※ 整理番号		サービスキャンペーン開始日	令和5年1月26日
不具合の内容	エンジン上部のサポートマウントの取付ボルトにおいて、不適切なトルク管理のため、規定の締付トルクで締め付けられていないものがある。		
改善の内容	全車両、エンジン上部のサポートマウントの取付ボルトを交換し、規定の締付トルクで締め付ける。		
自動車使用者等に周知させるための措置	ダイレクトメール、電話または訪問等により通知する。

改善箇所説明図

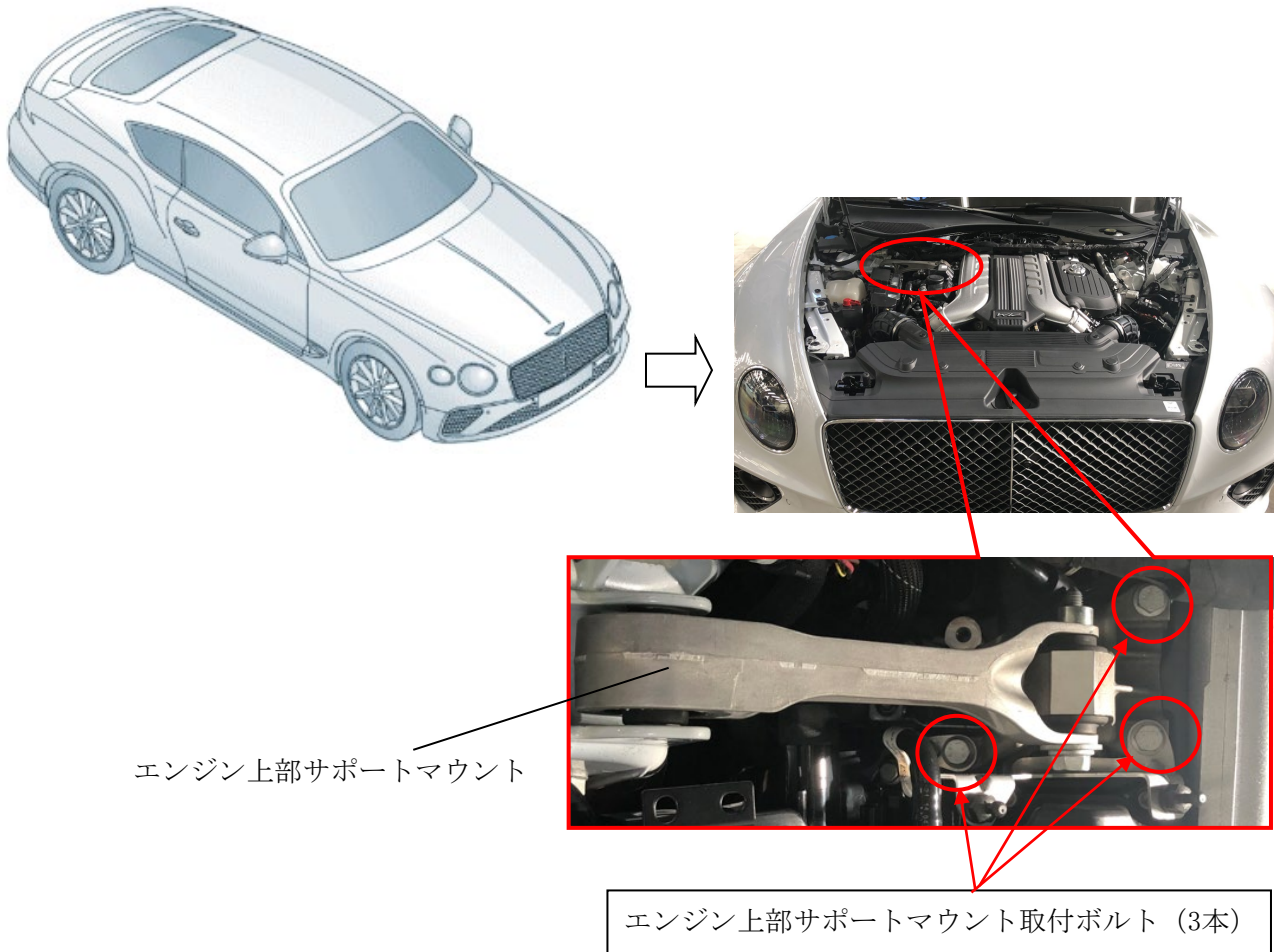
エンジン上部のサポートマウントの取付ボルトにおいて、不適切なトルク管理のため、規定の締付トルクで締め付けられていないものがある。

全車両、エンジン上部のサポートマウントの取付ボルトを交換し、規定の締付トルクで締め付ける。

識別： エンジンカバーの取付クリップ付近に赤色のペイントを行い識別とする。

注： は交換し規定の締付トルクで締め付ける部品を示す。
